国交省有識者会議報告書 ～環境保全に関する検討～の概要と それについての静岡市の見解等(案)

静岡市

令和6年2月16日

1-1 国有識者会議報告書(2023.12月)についての静岡市の見解(2023.12月時点)

図 3.31 蛇抜沢周辺の全水頭分布と地下水流動方向の変化 (定常解析)

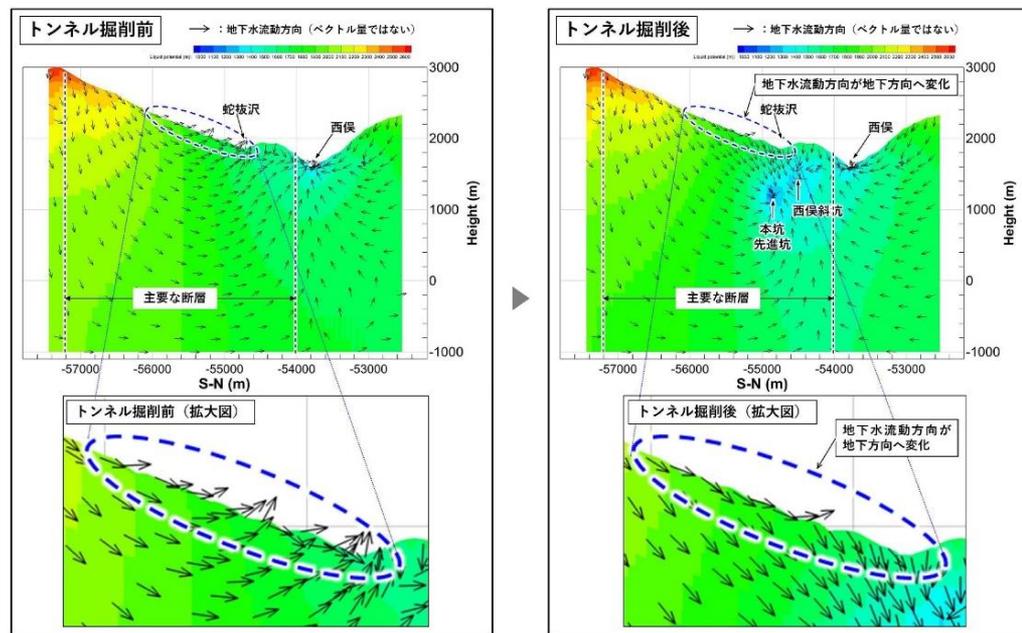
⇒静岡市(注):沢だけではなく、局所的な湧水点にも影響する。

⇒「高標高部の植生への水分の主な供給経路は、地下深部の地下水ではないと考えられ、トンネル掘削に伴う地下深部の地下水位変化によって、高標高部の植生には影響は及ばないと考えられる(報告書P10)」
 という表現は適切でない。(静岡市の見解)

3-6 JR東海モデルとGETFLOWSモデルの地下水位位置の違い

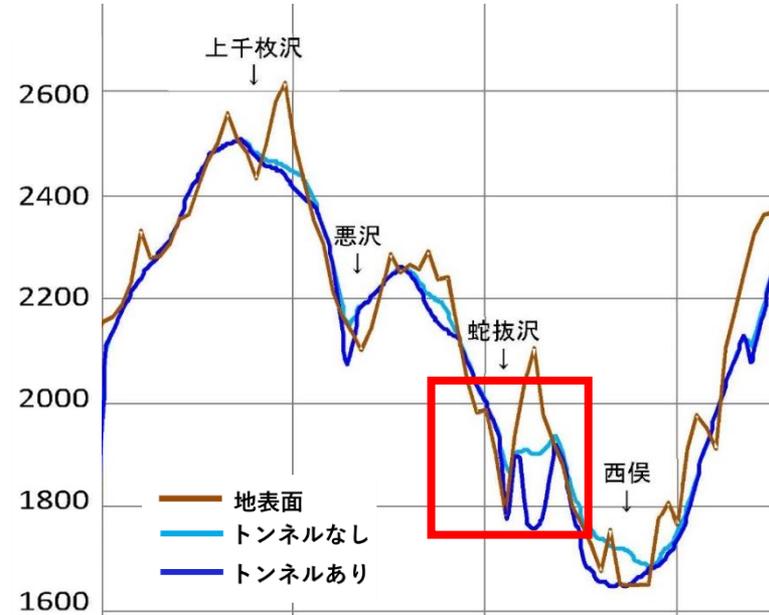
- ・JR東海の計算結果では、地下水位は山体内の標高の低い部分に形成される。
よって、降雨がないときは、地下水位より上の高標高部の沢(たとえば蛇抜沢)は地下水は流入しないと計算される。
しかし、定常解析では、常に降雨量があるという条件を与えるため、沢の流量は一定量が維持された計算結果となる。(注)定常解析についてはP27参照
- ・GETFLOWSでは高標高部にも地下水位が形成されており、ある程度、実現象を再現していると考えられる。

- ⇒・JR東海モデルは、地下水位の形成が再現されていないため、沢の流量、とりわけその日々の変化を推定するモデルとしては使えない。河川の平均流量については、パラメータをうまく設定することによって、一定の再現性がある。(P22参照)
- ・沢の流量予測としてはGETFLOWSを用いるべき。

図 3.40 蛇抜沢の流量変化 (非定常解析)

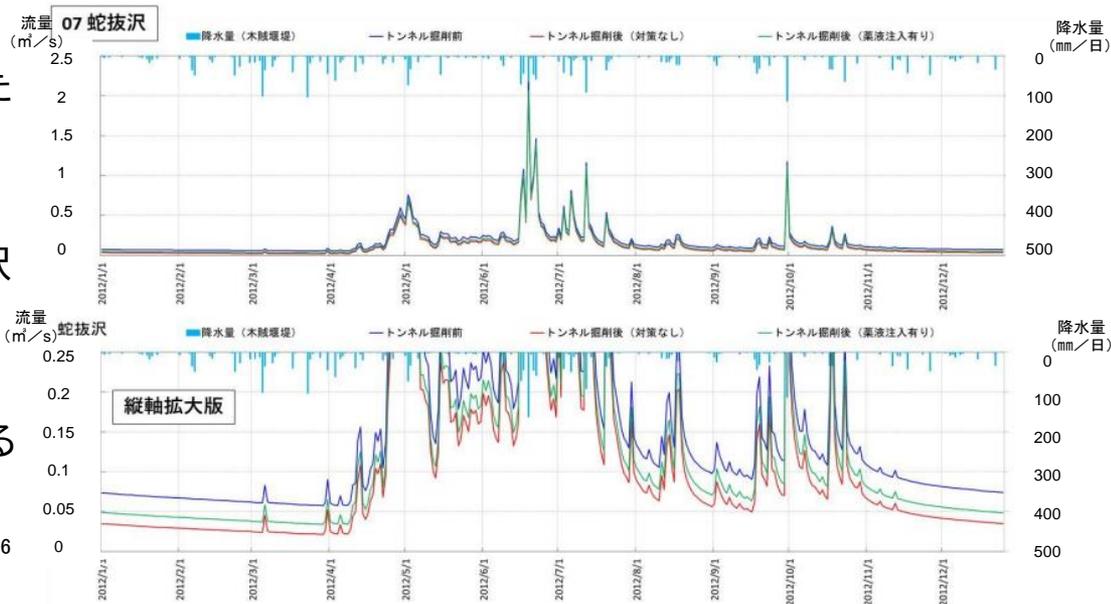
静岡市(注)

トンネル掘削後は、沢の最高標高点が下がる
+ 流量が減少する。

静岡市の「順応的管理」の考え方

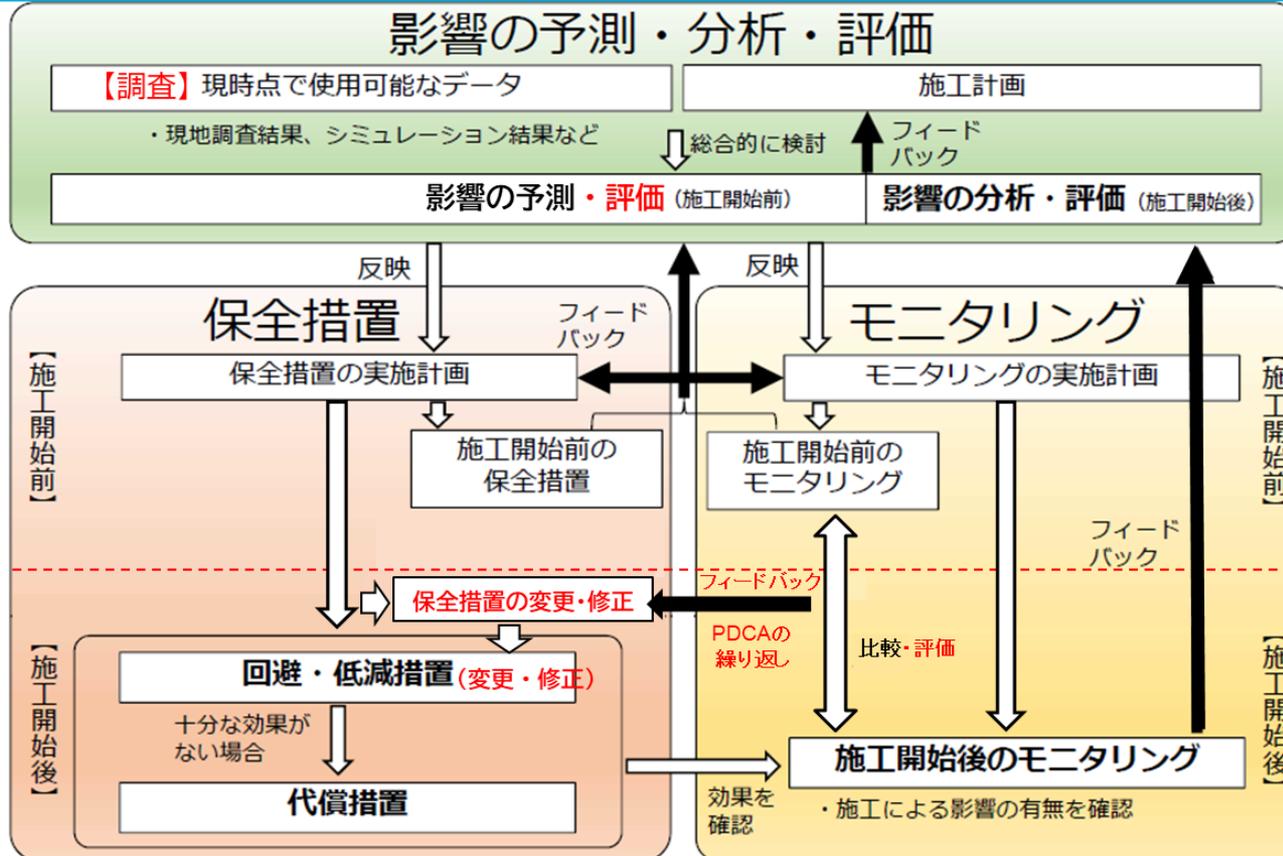
①国土交通省の考え方では、『施行開始前のモニタリング』と『施行開始後のモニタリング』の『比較』の結果、施行開始前の「保全措置の実施計画」で想定していた状況とは異なるより厳しい状況(影響が事前想定より大きい)が発生した時に、「保全措置の実施計画」を見直すことが示されていない。

②「施行前のモニタリングと施行後のモニタリング」の比較・評価により、あらかじめ決めていた「保全措置の変更・修正」のPDCAを繰り返すことが重要である。
